## **MĚSTSKÁ ČÁST PRAHA - ČAKOVICE**

Věc: **Návrh Územního plánu hl. m. Prahy (Metropolitního plánu)**  
**Připomínky Městské části Praha-Čakovice**

**Připomínky Městské části Praha-Čakovice**

## CA/7 - Prodloužení trasy metra linky C do Čakovic

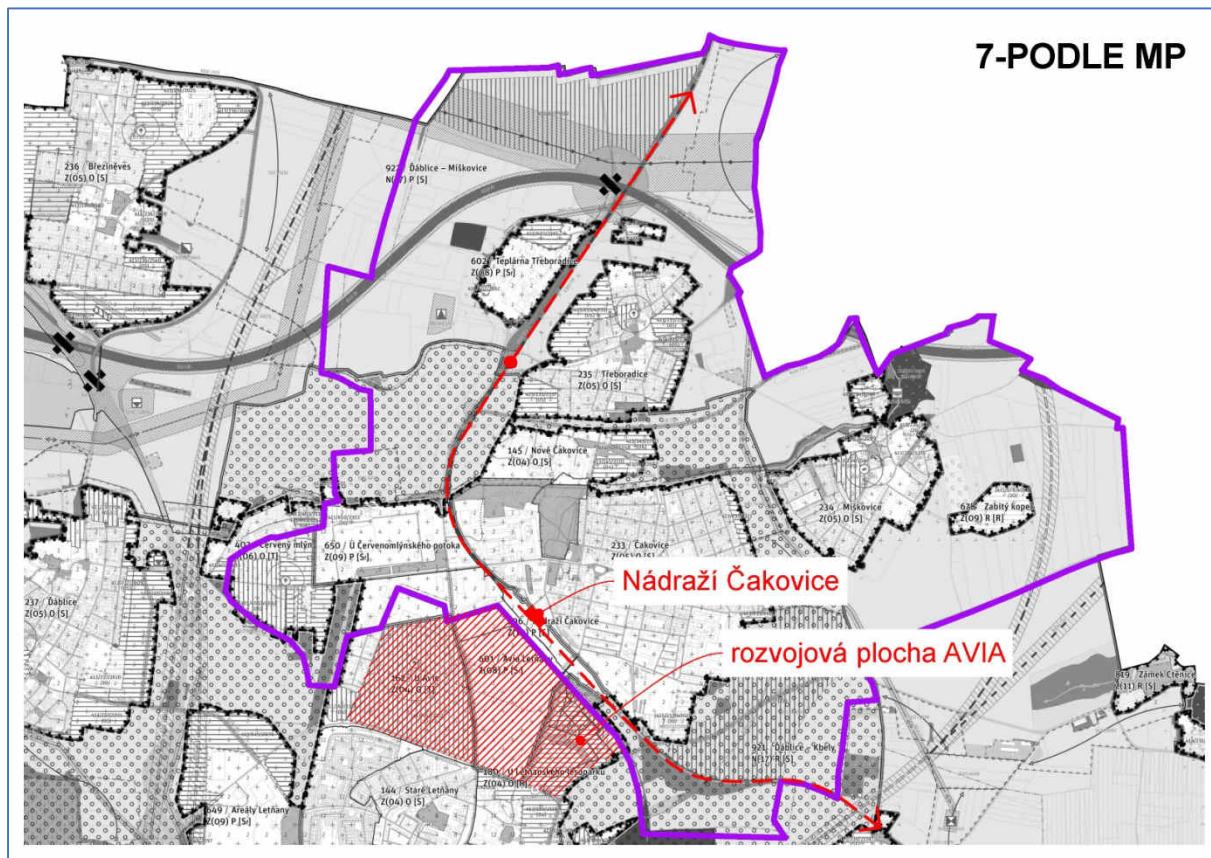
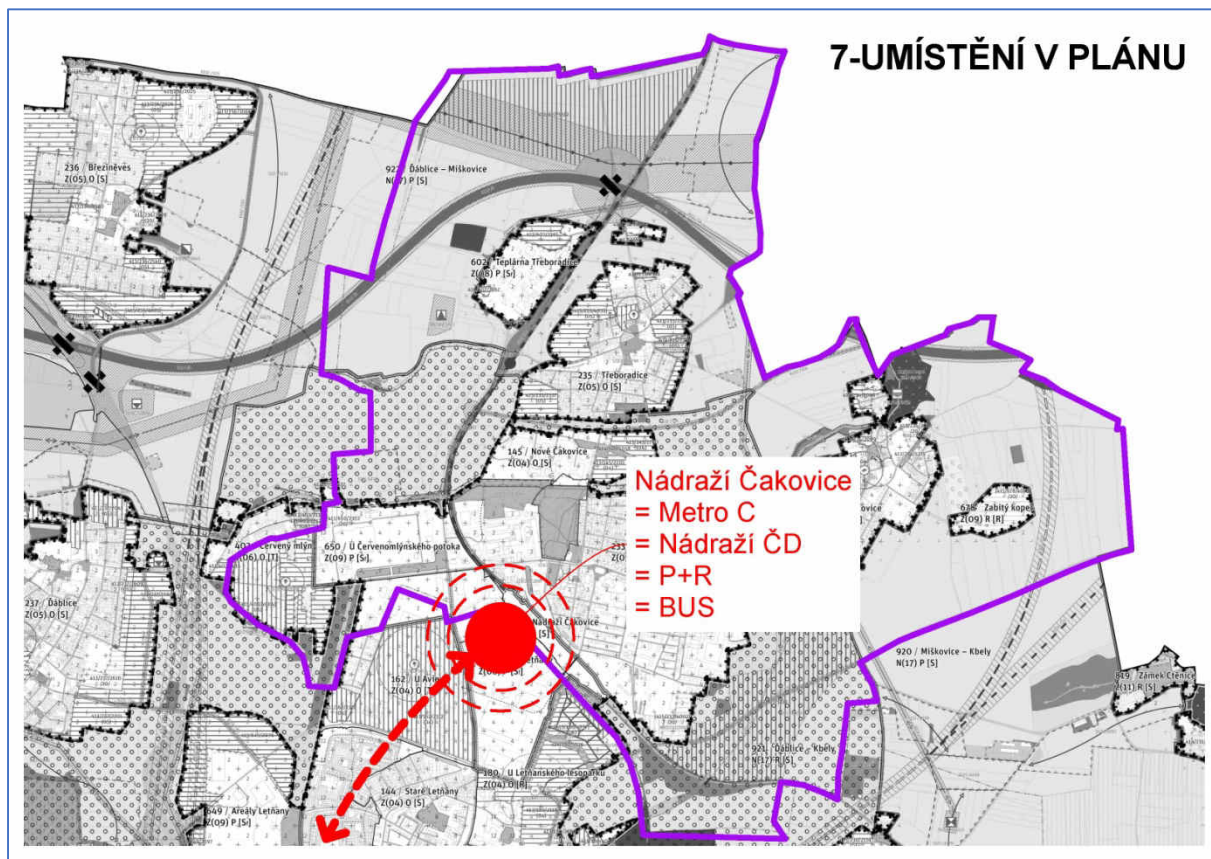
<b>Číslo připomínky</b>	CA/7
<b>Název připomínky</b>	Prodloužení trasy metra linky C do Čakovic
<b>Druh připomínky</b>	Zásadní připomínka
<b>Označení dotčené lokality</b>	233 / Čakovice 601 / Avia Letňany 706 / Nádraží Čakovice a dále relevantní lokality na k.ú. Letňany
<b>Podstata připomínky</b>	Požadavek na vytvoření ploch pro prodloužení trasy metra linky C k železniční stanici Praha-Čakovice
<b>Text a zdůvodnění připomínky</b>	
<p>Městská část Praha-Čakovice požaduje doplnit plochu (liniové vedení) pro prodloužení trasy metra linky C v úseku Letňany - Nádraží Čakovice (železniční stanice Praha-Čakovice) a ploch pro související obslužné funkce, tj. zejména parkoviště P+R o kapacitě minimálně 1.200 míst, parkoviště B+R, terminál pro povrchovou dopravu s dostatečným počtem odstavných míst pro autobusy a zázemím pro vytvoření moderních přestupních vazeb (metro vs. autobus, metro vs. železnice, autobus vs. železnice) vč. obslužných ploch pro komerční činnosti. Městská část Praha-Čakovice dále požaduje, aby tento záměr prodloužení trasy metra byl zařazen do Metropolitního plánu jako veřejně prospěšná stavba.</p> <p>Tento návrh úzce souvisí se změnou platného územního plánu č. Z-2808 a dále z předpokladu transformace brownfieldu v areálu bývalé továrny AVIA v lokalitách 601 / Avia Letňany a 162 / U Avie. Zde mohou vzniknout potřebné plochy pro vytvoření kapacitní dopravy do území městských částí Praha 18 a Praha-Čakovice. Celá širší oblast je lokalitou o počtu obyvatel přesahujícím 50.000 obyvatel a platný územní plán neuvažoval s žádnou novou stavbou pro kapacitní kolejovou dopravu. Území tak zůstává částečně obslouženo železniční dopravou, jejíž infrastruktura je dosud nerevitalizovaná a neposkytuje potřebné kapacitní parametry a ani po plánované revitalizaci nenabízí směrové vedení do převažujících cílů podstatné většiny cestujících z městské části Praha-Čakovice a městské části Praha 18. Železnice je tak alternativou k rychlé a spolehlivé dopravě přímo do centra města a je tak atraktivní pro část cestujících, nicméně kapacitní kolejová doprava do obvyklých cílů není ani v návrhu Metropolitního plánu dostatečně řešena. Příležitostí při revitalizaci brownfieldu areálu Avia je pak možnost vytvřít dostatečně kapacitní P+R u uvažované konečné stanice metra Nádraží Čakovice a vytvoření veškerého potřebného zázemí (terminál povrchové dopravy, komfortní přestupní vazby mezi jednotlivými druhy dopravy apod.). Městská část Praha-Čakovice požaduje, aby do návrhu Metropolitního plánu byla(y) zařazena(y) trasa(y) prověřovaná(é) společností Metroprojekt ve studii proveditelnosti prodloužení trasy metra linky C v úseku Letňany - Nádraží Čakovice.</p>

## CA/8 - Rezerva pro VRT - Miškovice - Kbely

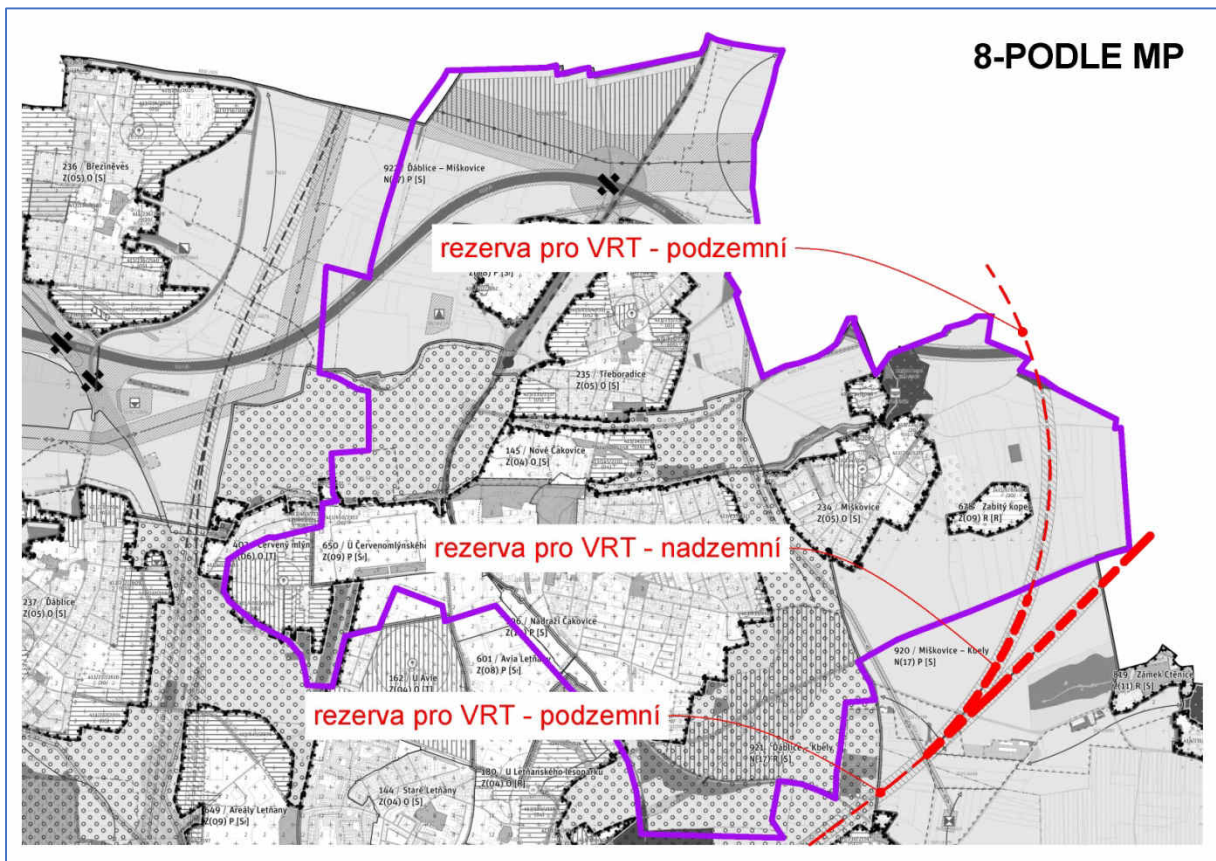
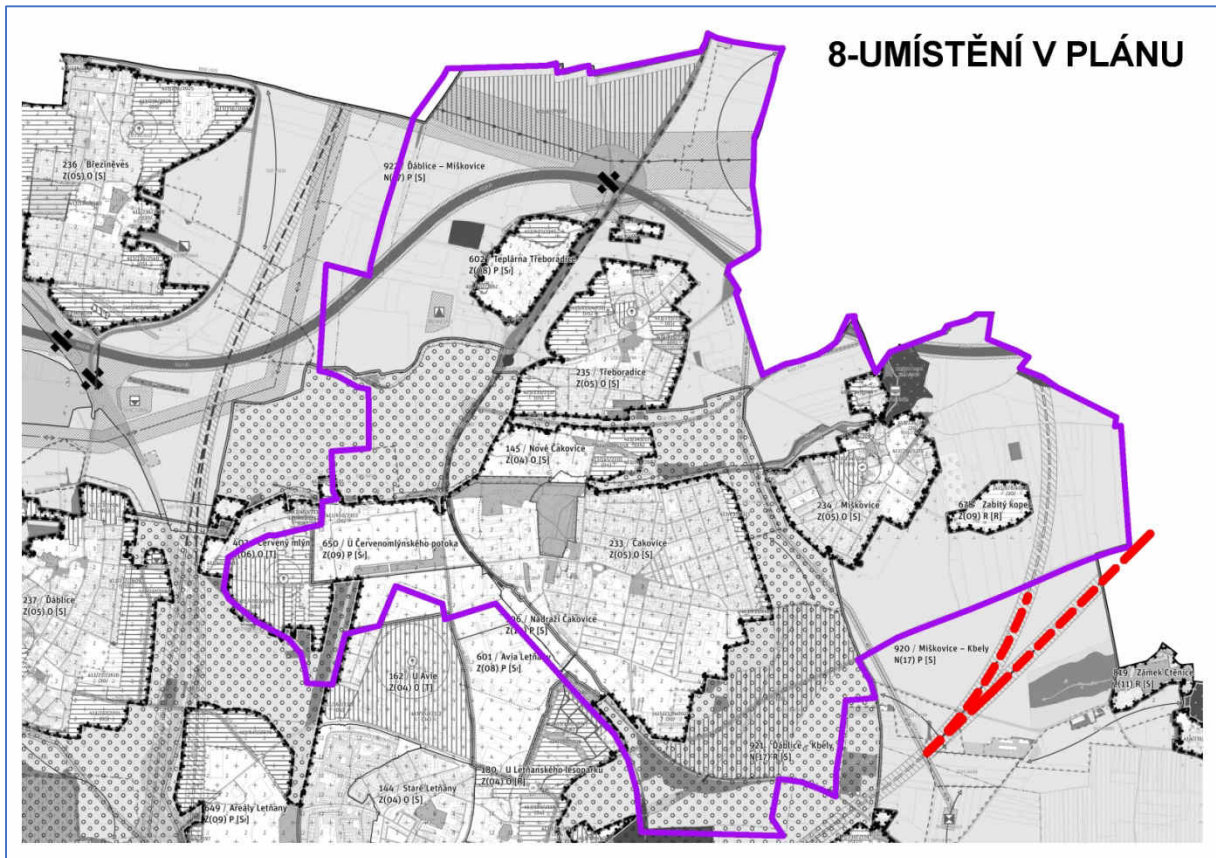
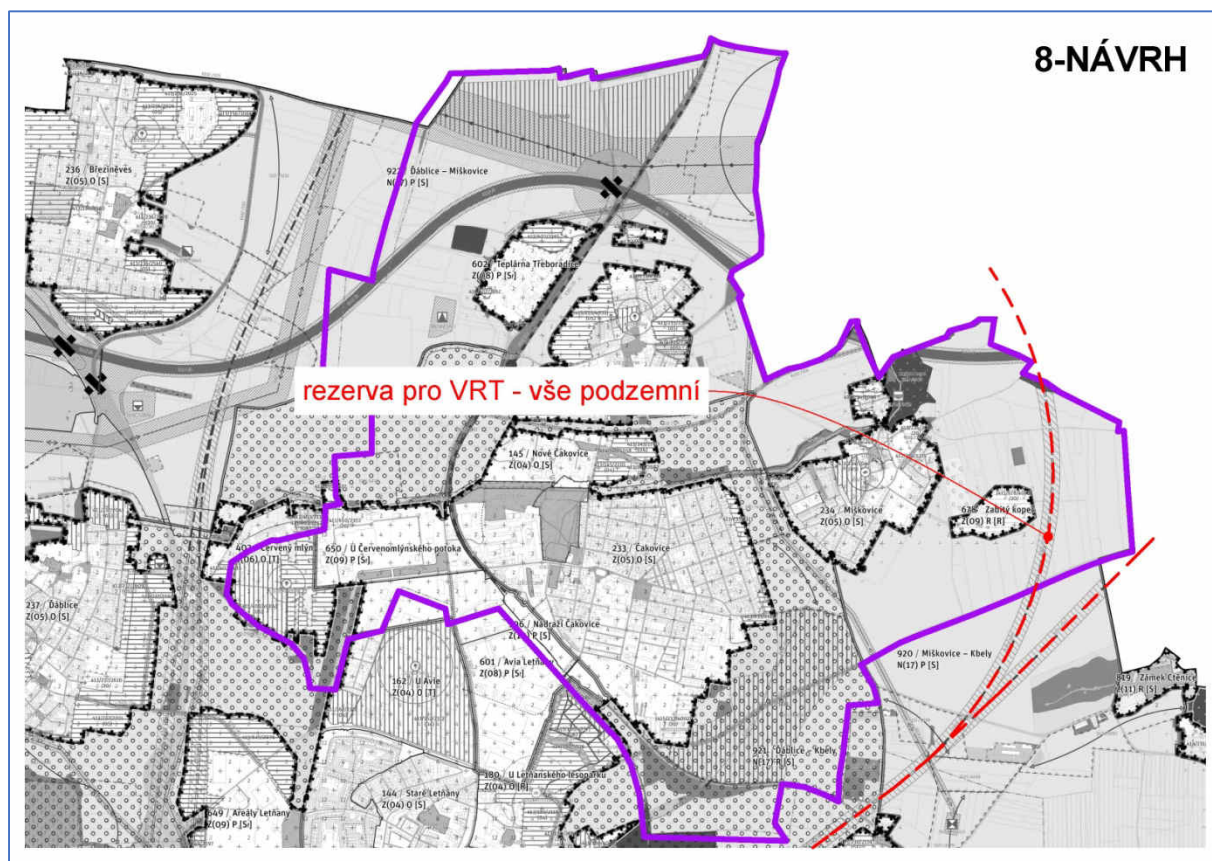
<b>Číslo připomínky</b>	CA/8
<b>Název připomínky</b>	Rezerva pro VRT - Miškovice - Kbely
<b>Druh připomínky</b>	Zásadní připomínka
<b>Označení dotčené lokality</b>	920 / Miškovice - Kbely
<b>Podstata připomínky</b>	Požadavek na větší rozsah zahloubení rezervy pro VRT
<b>Text a zdůvodnění připomínky</b>	
<p><b>Městská část Praha-Čakovice požaduje podzemní trasování (zatunelování) rezervy pro VRT v celé délce úseku na území městské části Praha-Čakovice (k.ú. Miškovice) v lokalitě 920 / Miškovice - Kbely.</b></p> <p>Uvedený požadavek vychází z nutnosti lepší ochrany obyvatel před hlukem. Území městské části Praha-Čakovice je rozvojovou lokalitou, kde je plánováno mnoho infrastrukturních staveb. Je proto žádoucí využít prostoru pro maximální možnou ochranu území před hlukem. Z tohoto důvodu městská část Praha-Čakovice požaduje, aby na celém svém území byly rezervy pro trasy VRT vedeny jako podzemní.</p>

## CA/9 - Rezerva pro VRT - Ďáblice - Červený mlýn

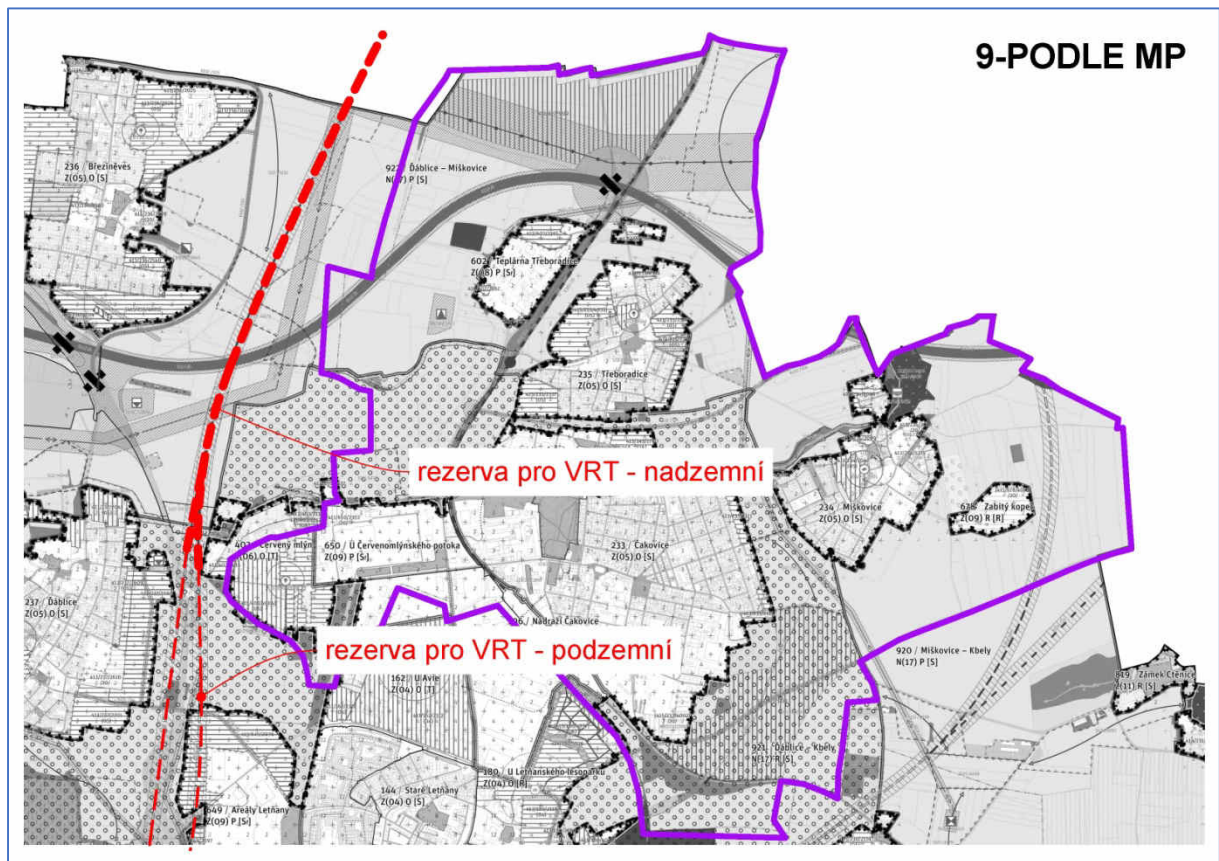
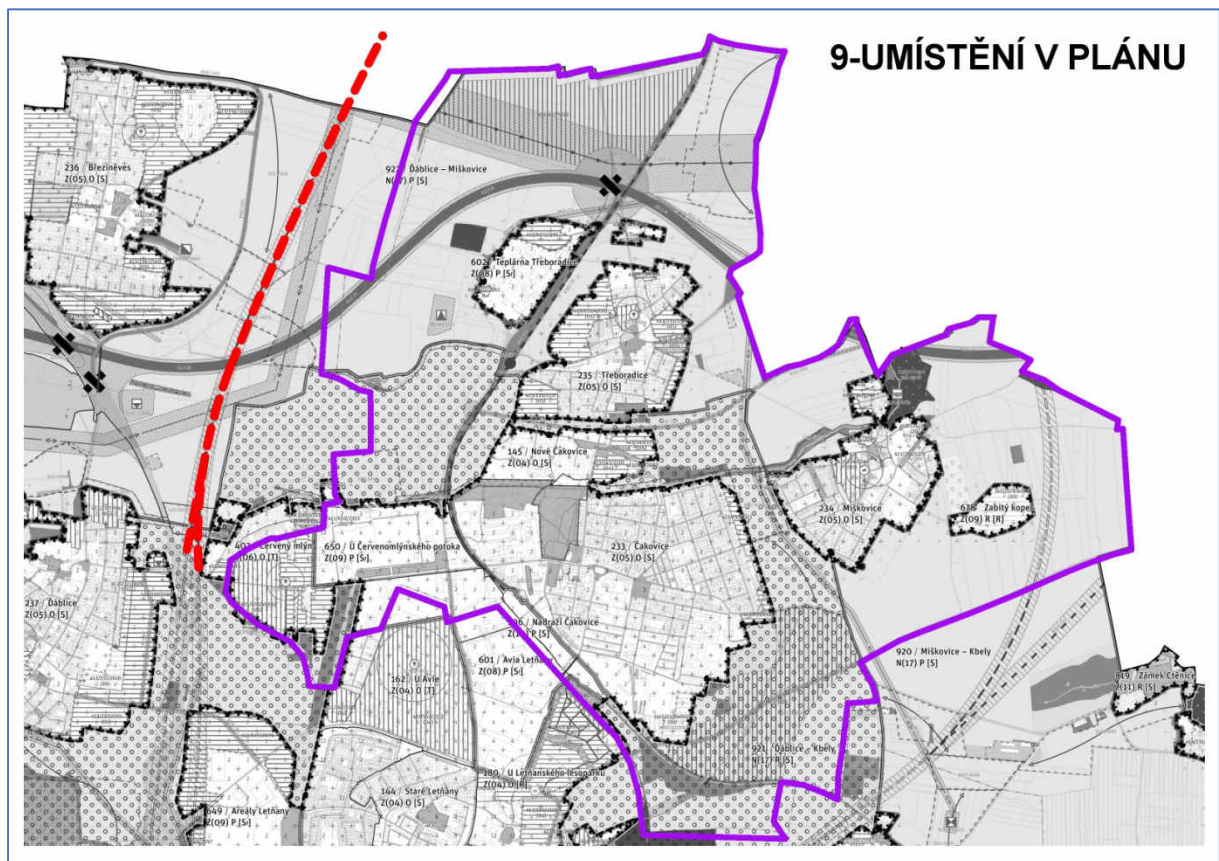
<b>Číslo připomínky</b>	CA/9
<b>Název připomínky</b>	Rezerva pro VRT - Ďáblice - Červený mlýn
<b>Druh připomínky</b>	Zásadní připomínka
<b>Označení dotčené lokality</b>	403 / Červený mlýn 921 / Ďáblice - Kbely 922 / Ďáblice - Miškovice
<b>Podstata připomínky</b>	Požadavek na větší rozsah zahloubení rezervy pro VRT
<b>Text a zdůvodnění připomínky</b>	
<p><b>Městská část Praha-Čakovice požaduje podzemní trasování (zatunelování) rezervy pro VRT v celé délce úseku na území hl. m. Prahy (k.ú. Ďáblice, k.ú. Březiněves) v lokalitách 403 / Červený Mlýn, 921 / Ďáblice - Kbely a 922 / Ďáblice - Miškovice.</b></p> <p>Uvedený požadavek vychází z nutnosti lepší ochrany obyvatel před hlukem. Území městské části Praha-Čakovice je rozvojovou lokalitou, kde je plánováno mnoho infrastrukturních staveb. Je proto žádoucí využít prostoru pro maximální možnou ochranu území před hlukem. Z tohoto důvodu městská část Praha-Čakovice požaduje, aby byly rezervy pro trasy VRT vedeny jako podzemní. Dalším důvodem požadavku městské části Praha-Čakovice na větší rozsah zahloubení rezervy VRT souvisí s požadavkem číslo CA/3, který navrhuje do návrhu Metropolitního plánu novou komunikaci „Severní obchvat Červeného mlýna“.</p>
